DODATEČNÉ INFORMACE K ZADÁVACÍM PODMÍNKÁM č. 1 VYSVĚTLENÍ, DOPLNĚNÍ, ZMĚNA ZADÁVACÍ DOKUMENTACE

„NÁSTAVBA UČEBEN A STAVEBNÍ ÚPRAVY OBJEKTU ŠKOLNÍ DRUŽINY A JÍDELNY ZŠ A MŠ DĚLNICKÁ, KARVINÁ“

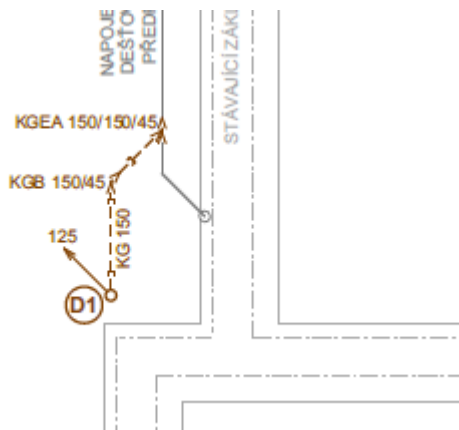
Napojení dešťové vody ze střechy budovy je pravděpodobně započteno ve výkazu výměr duplicitně. Jednou ve stavební části přes lapače splavenin a podruhé ve zdravotecnice přes šachtice viz pol.č.24 výkaz výměr zdravotecniky.

Z projektové dokumentace vyplývá, že by měly být napojeny přes lapače splavenin přímo do stávající kanalizace, bez šachtic.

- ***Jsou položky pro napojení dešťové vody duplicitní?***
- ***Můžete vysvětlit, jak budou napojeny svody dešťové vody na stávající kanalizaci?***
- ***Pokud budou napojeny přes šachtice, žádáme o uvedení hloubky jednotlivých šachtic.***
- ***Je text náplně položky č.24 v části zdravotecnika správně?***

Položka 143 obsahuje dodávku a montáže lapače střešních splavenin

Položka č. 24 obsahuje práce spojené s výměnou lapače střešních splavenin a napojením nové dešťové kanalizace na stávající kanalizační potrubí

Seznam rostlin

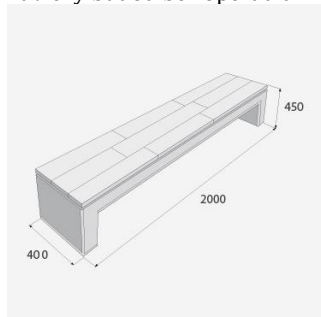
- **Můžete vyspecifikovat, jaké rostliny budou na zelené střeše altánu?**
V projektové dokumentaci jsme tuto informaci nenašli.

Jedná se vegetační rohož – viz. PD
